ALPS処理水希釈放出設備及び関連施設の新設について

2022年2月15日

東京電力ホールディングス株式会社

ALPS処理水の海洋放出設備の申請内容等に係る主要な論点※

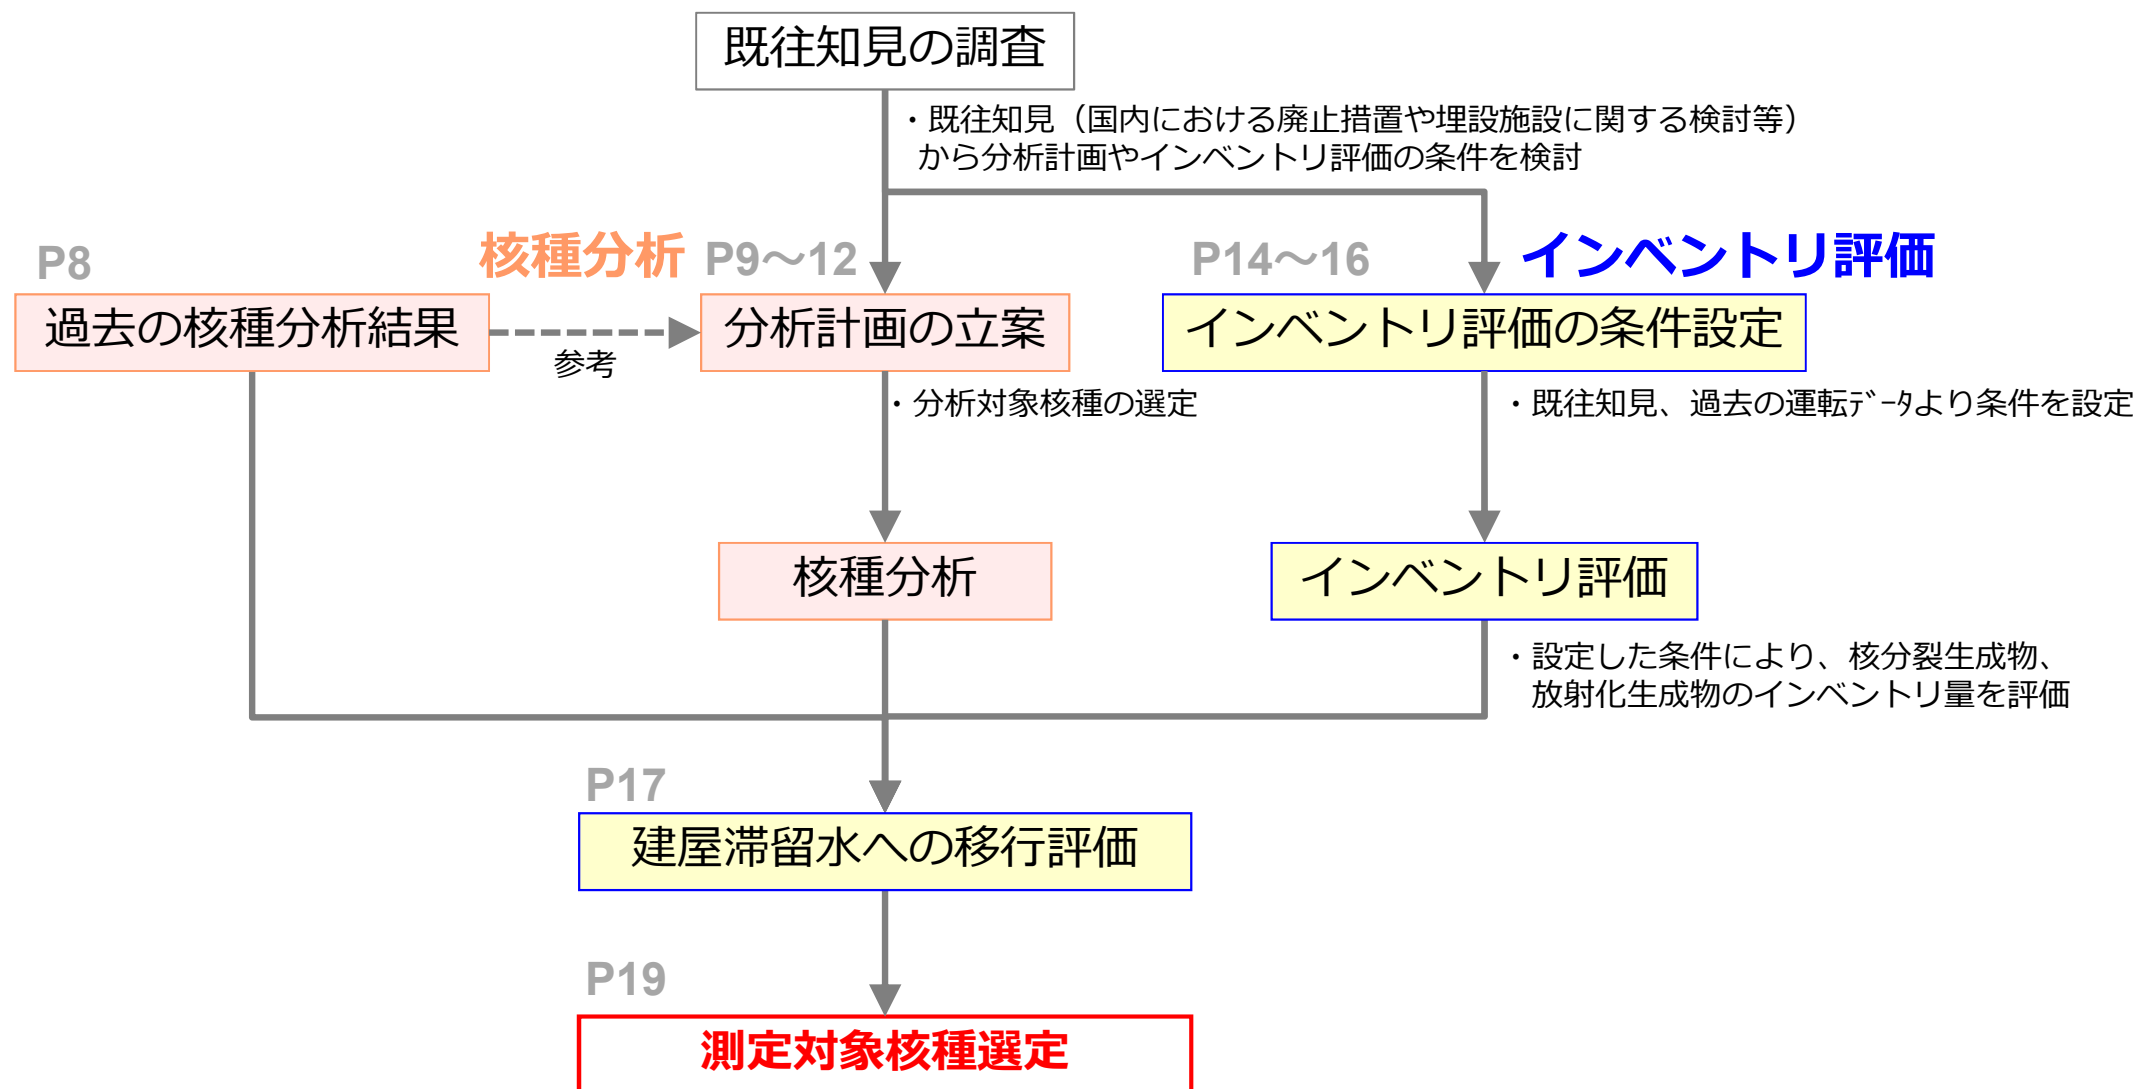
- トリチウム（H-3）、炭素（C-14）及びALPSによる除去対象62核種以外に線量評価に影響を与える核種を選定するための方針を説明すること。

- ALPS処理水の海洋放出では、下図に示す②測定・確認工程で希釈放出前に放出基準（ALPS処理水に含まれるトリチウム以外の放射性物質の告示濃度限度比総和が1未満）を満たしていることを確認する計画としている。
- 当該工程で確認する核種は、ALPS処理水を海洋放出するに当たり、廃止措置や埋設施設の知見を踏まえ、改めて徹底的に検証した上で、放出前に確認する必要がある核種を選定する。
- 選定の過程で、低エネルギーの放射線のため、測定が困難かつ人体への影響が小さい核種が検討対象として加わることが予想されるが、本検討を実施する中で、これらの核種がALPS処理水の線量評価に影響を与え得るかを確認する。

- 海洋放出に当たり、福島第一原子力発電所（以下、「1F」という）の建屋滞留水等に有意に含まれる可能性のある核種について、改めて徹底的に検証する。具体的には下記の内容で検討を進める。

- 1～3号機の燃料及び構造材を考慮して、下記の核種分析並びにインベントリ評価を実施した上で、両者の結果及び線量評価への影響を踏まえて、放出時の測定対象核種を選定する。

- 廃止措置や埋設施設に関する研究において評価対象としている核種が、建屋滞留水等に有意に存在するか否か、実際に分析して確認する。また、過去の核種分析結果についても確認する。

- ALPS除去対象核種検討時と同様に核分裂生成物のインベントリ評価を実施すると共に、廃止措置や埋設施設に関する研究を参考に、原子炉圧力容器内の構造物等の放射化により生成するインベントリ量を評価する。なお、評価に当たっては、震災後から放出までに12年経過したことを考慮して、減衰によるインベントリ量の減少を考慮する。
上記評価結果から、水への移行しやすさ等を考慮した上で、建屋滞留水中に含まれる可能性のある核種の存在を確認する。

- なお、本検討では、 α 核種についても核種分析、インベントリ評価を実施するが、これは建屋滞留水に含まれる可能性のある α 核種の性状を確認することが目的であり、実際の運用ではこれまで通り全 α で測定を行う。

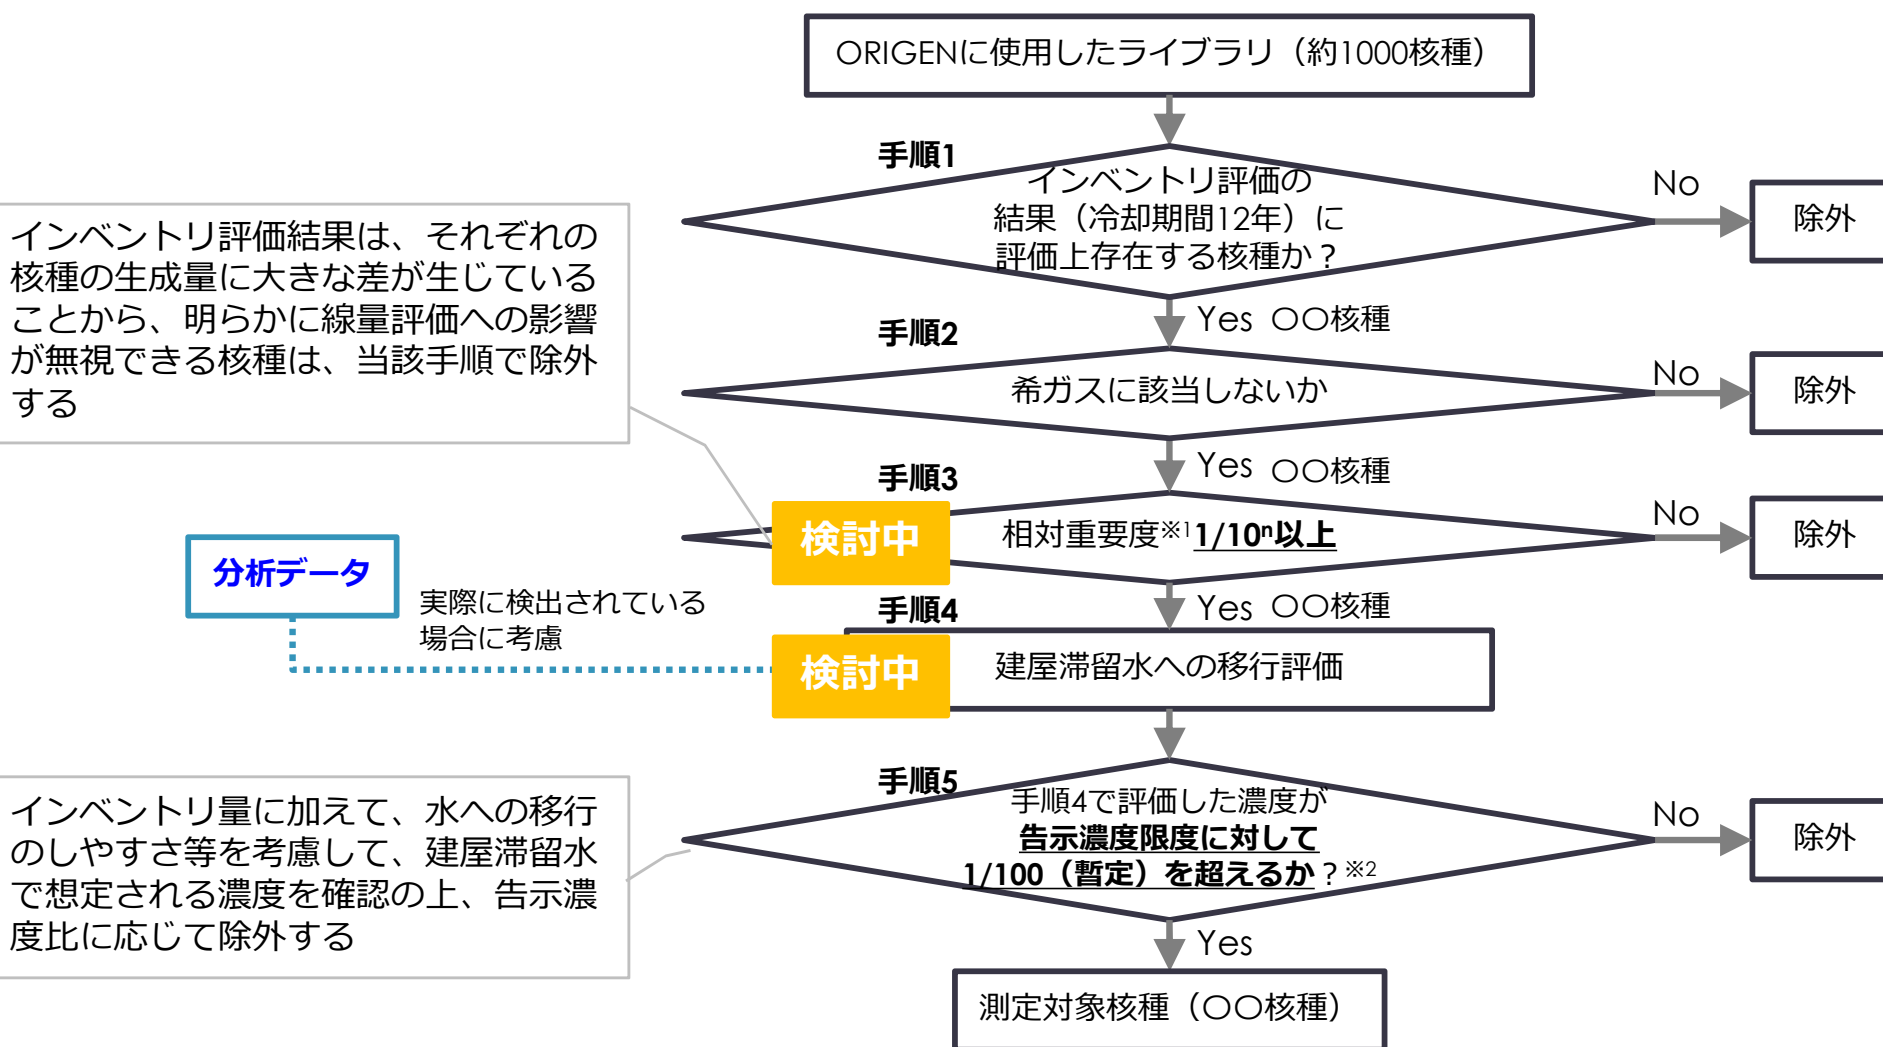
- ソースタームとして、64 核種（トリチウム、炭素14 及びALPS除去対象62核種）を設定しているが、ソースタームの設定に当たっては、ALPS処理水中に理論的にどのような核種が存在しうるのかを評価した上で、評価対象核種を絞り込むなどの選定の考え方を明示すること

- 汚染水、処理水の核種分析の結果並びにインベントリ評価の結果から、以下のフローに従い、測定対象核種を選定することを検討中。当該フローで選定された核種にて放出基準を確認する予定。
- なお、今回の測定対象核種選定において、ALPS除去対象核種が除外されたとしても、ALPSで除去されたことを確認するため、当社が自主的にこれらの核種も確認する計画。

※1：それぞれの核種のインベントリ量を告示濃度限度で除した値と、その総和に対する比により、線量評価に影響を与える核種を確認

※2：α核種は全αで測定するため、α核種の全Bq数に対して、最も厳しい告示濃度（4Bq/L）に対する比により評価する

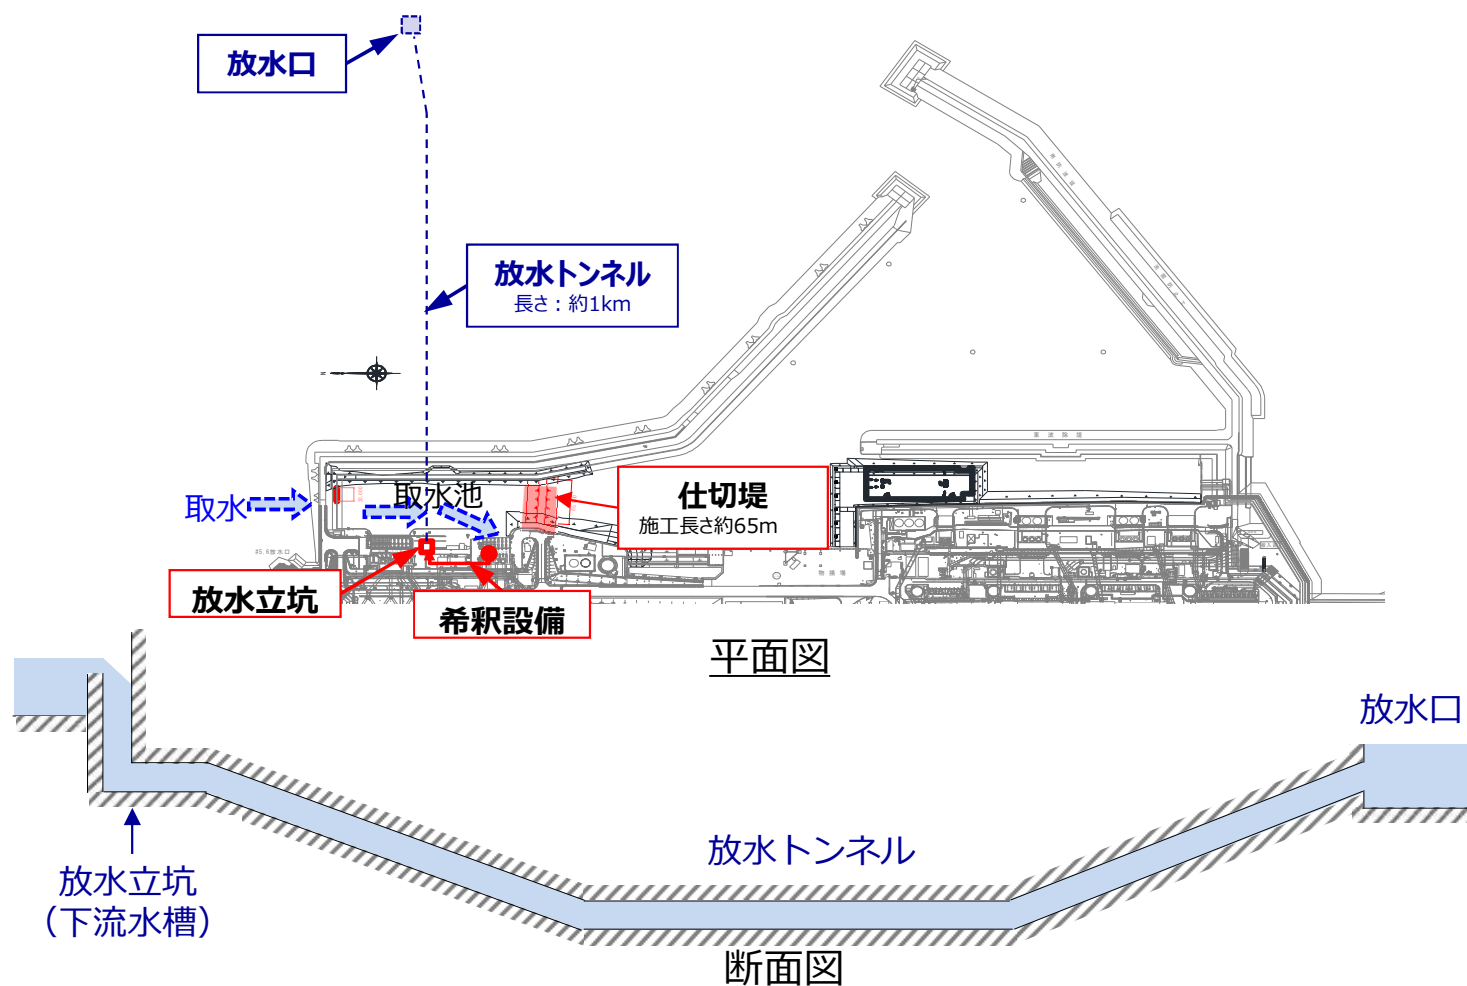
- 混合希釈率の設定や敷地境界における実効線量の評価に当たっては、海水の取水箇所が存在する放射性物質の影響を考慮するとともに、その影響が無視できない場合には、港湾内の放射性物質の取水箇所への移行を防止するための対策を説明すること。

- 取水設備は、5/6号機取水路開渠を仕切堤（捨石傾斜堤＋シート）にて、1-4号機側の港湾から仕切り、北防波堤透過防止工の一部を改造し、港湾外から希釈用の海水を取水する設計とする。
- 放水設備は、放水立坑内の隔壁を越流した水を、放水立坑（下流水槽）と海面との水頭差により、約1km離れた放水口まで移送する設計とする。また、放水設備における摩擦損失や水位上昇等を考慮した設計とする。

3.1 港湾の海水濃度について

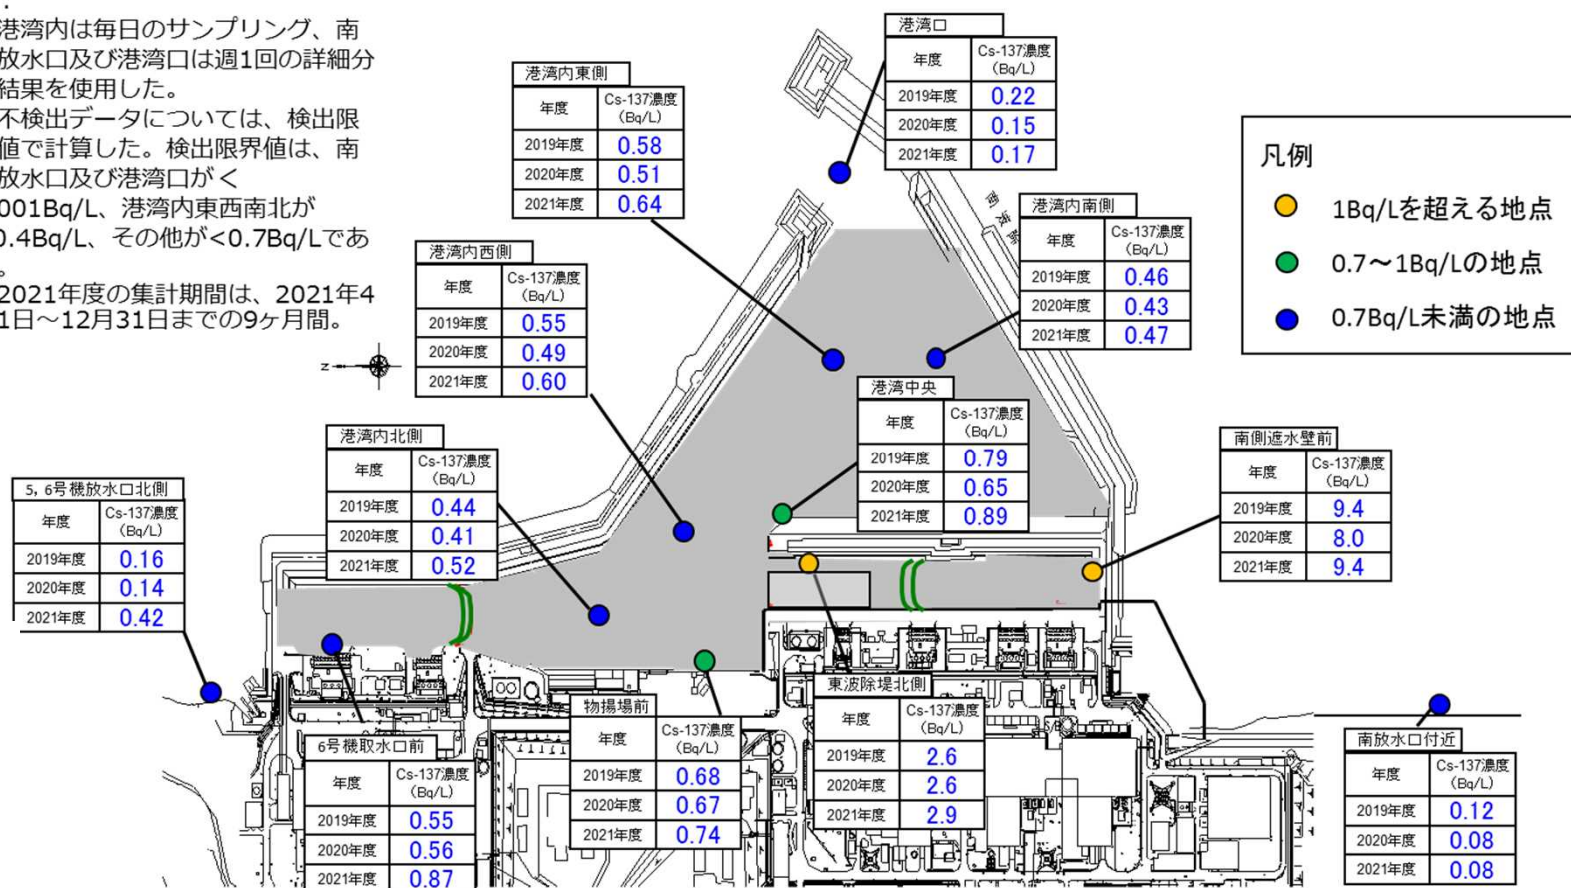
- 取水側の海水中の放射性物質濃度を含めた水質の確認結果を示すこと。

- ALPS処理水の希釈用海水は、5号機取水口から取水する計画であるが、港湾内の海水濃度は周辺海域の海水よりも若干高い放射性物質濃度となっていることや、港湾内の海底土等の影響を考慮し、5,6号機放水口北側から海水を引き込む計画である。
- 5,6号機放水口北側から港湾外の海水を取水した場合と、港湾内の海水を取水した場合で、海洋に放出した場合の影響がどの程度異なるのか、放射線影響評価報告書（2021.11.17公表）の方法により比較を行った。
- 港湾のCs-137濃度の現状は下図の通り。

4.1 取水方法 全体概要図

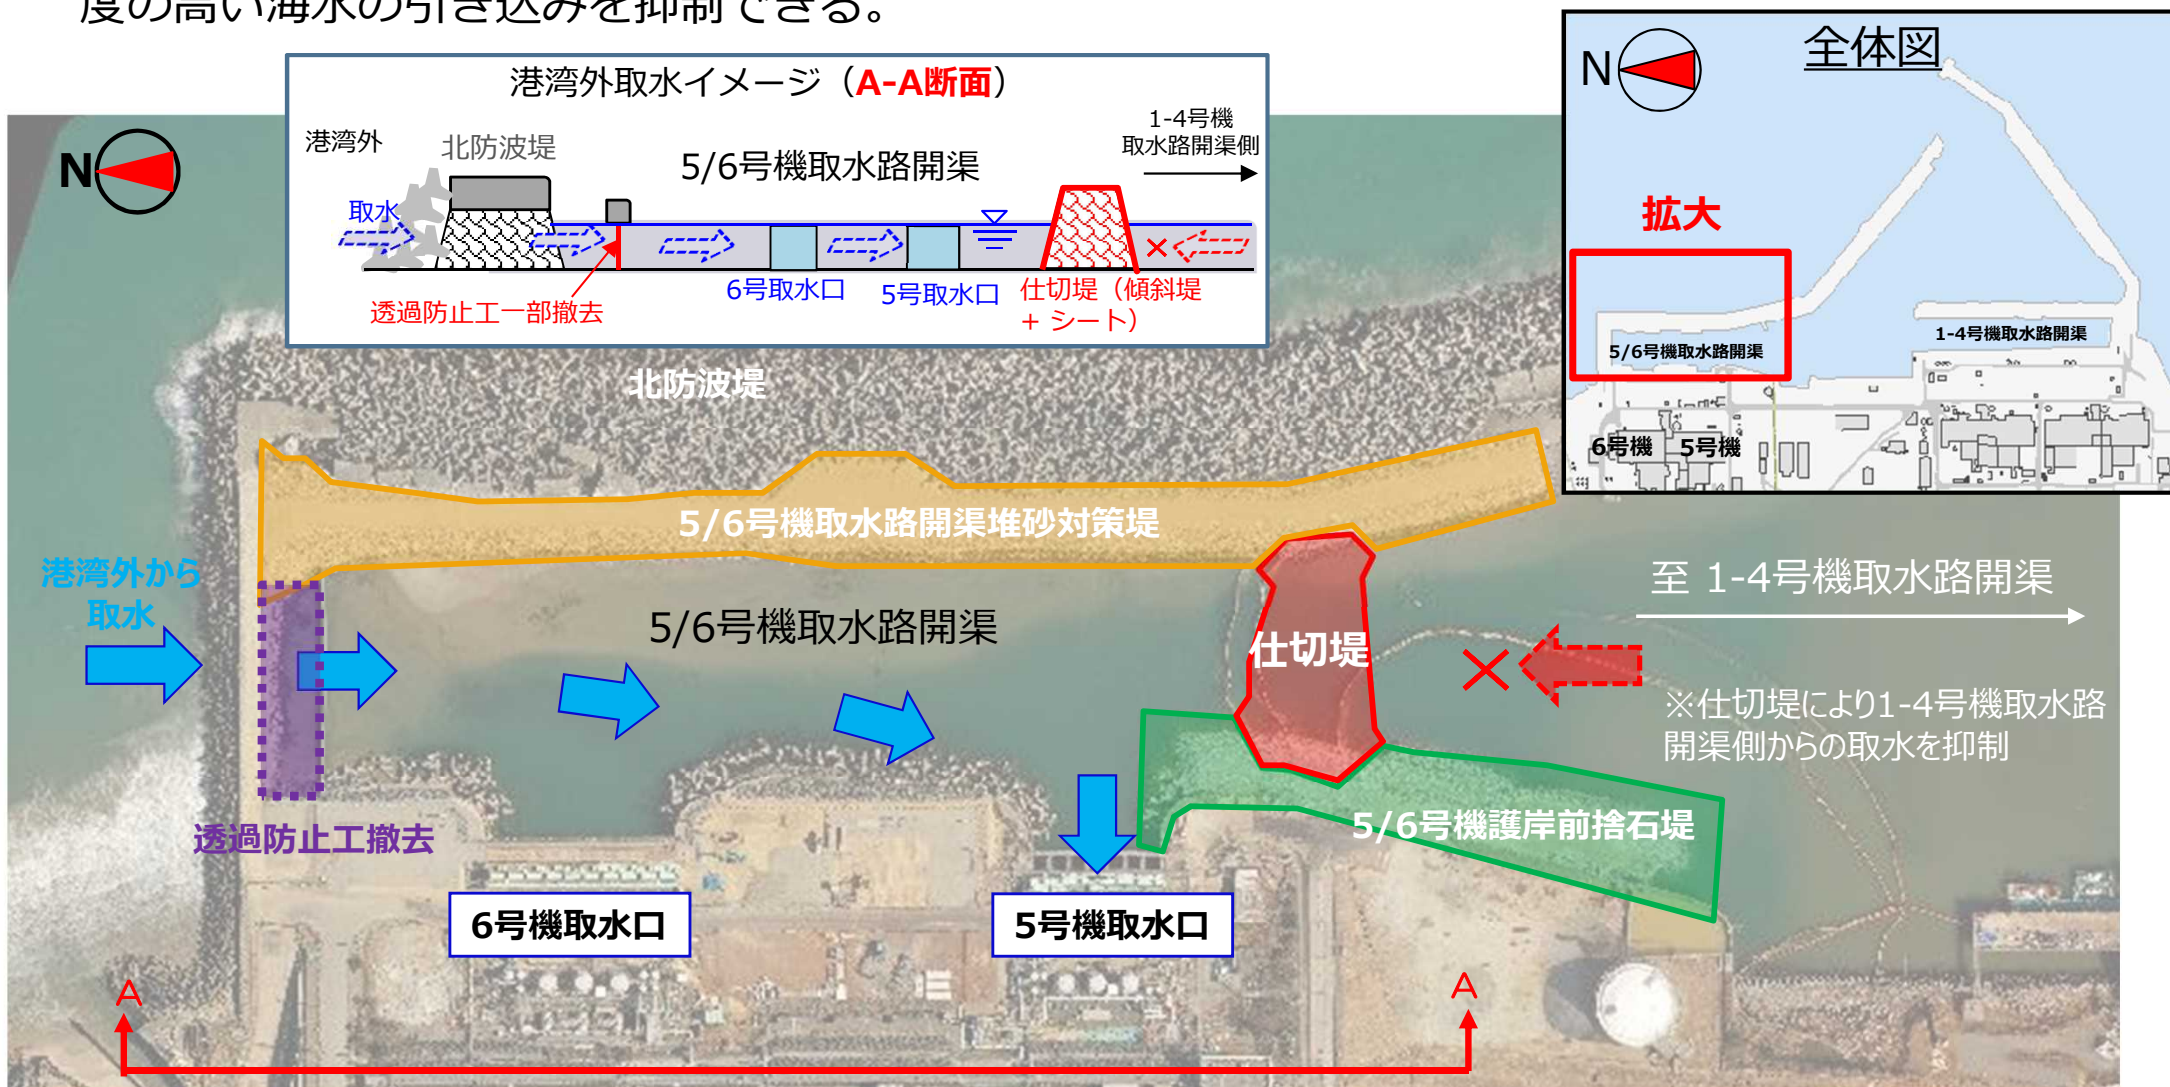
- 取水設備、海底トンネル等の放水関係の説明の際には、仕切提の考え方や海水取水箇所への移行率の考え方を示すこと。

- 5/6号機取水路開渠を仕切堤（捨石傾斜堤＋シート）にて、1-4号機側の港湾から締め切り、北防波堤透過防止工の一部を改造し、港湾外から希釈用の海水を取水する。
- 1-4号機側の港湾から締め切り、港湾外から海水を取水することで、港湾内の比較的放射性物質濃度の高い海水の引き込みを抑制できる。
